## 質 問 回 答 書

公告番号：G029

工事名：新南五味塚ポンプ場ゲート・除塵機設備工事

ポンプ棟 断面図 (7) 1/100

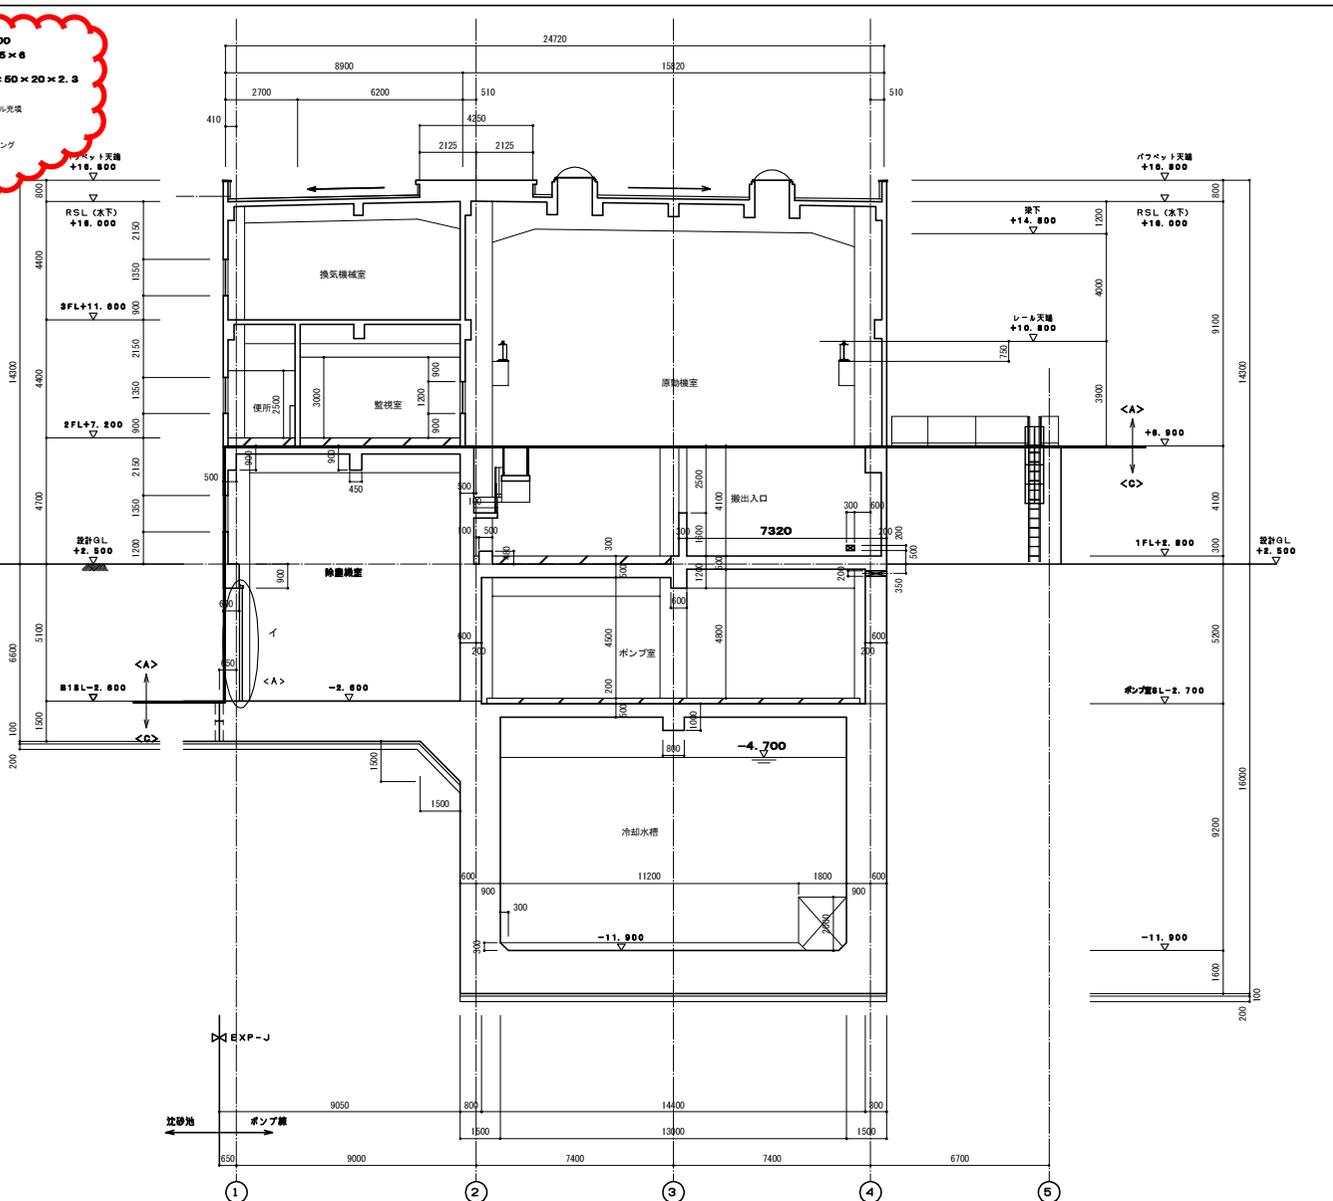
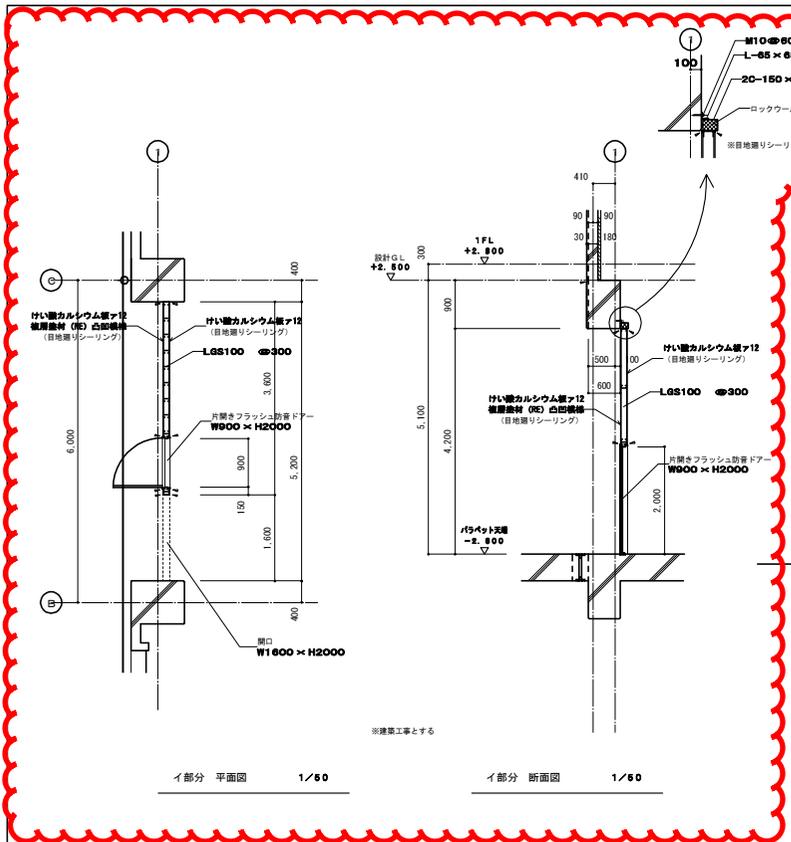
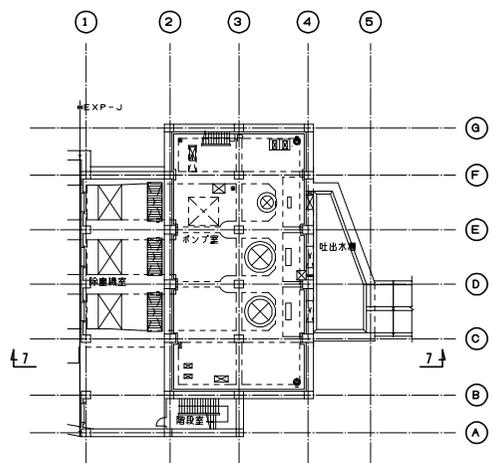
質 問 事 項	回 答
5	特記仕様書 第4章 複合工 第1節 鋼製加工品類 1.鋼製加工品仕様および施工範囲 “し渣搬出機点検歩廊”、“自動除塵機点検歩廊”、“し渣ホッパ架台および点検歩廊”は 左記に記載が無いため、機器付属と考えます。	お見込のとおりです。
6	特記仕様書 第4章 複合工 第2節 基礎工 1.基礎工仕様および施工範囲 し渣ホッパ架台脚の基礎は、左記に記載が無いため、本工事範囲外と考えてよろしい でしょうか？	お見込のとおりです。 特記仕様書 第2章 機器仕様 第7節 し渣ホッパ 11. 工事範囲 (1) 土木工 事 にて、「基礎は、土木工事にて施工するが、・・・」とあります。
7	特記仕様書 第6章 除塵機開口部閉塞工 施工箇所をご教示願います。B 1 F、1 通り、B - C 間 (No.2し渣搬出機が通る) 開 口部でしょうか？	お見込のとおりです。 図面の「ポンプ場全体平面図」にて、「開口閉塞 (機械設備工事)」とある箇所 です。
8	同上 3.特記事項 (3) ”詳細は、添付図によるとありますが、図面が添付されておりません。図面をご提供 願います。	別紙の雲囲み内を参照ください。
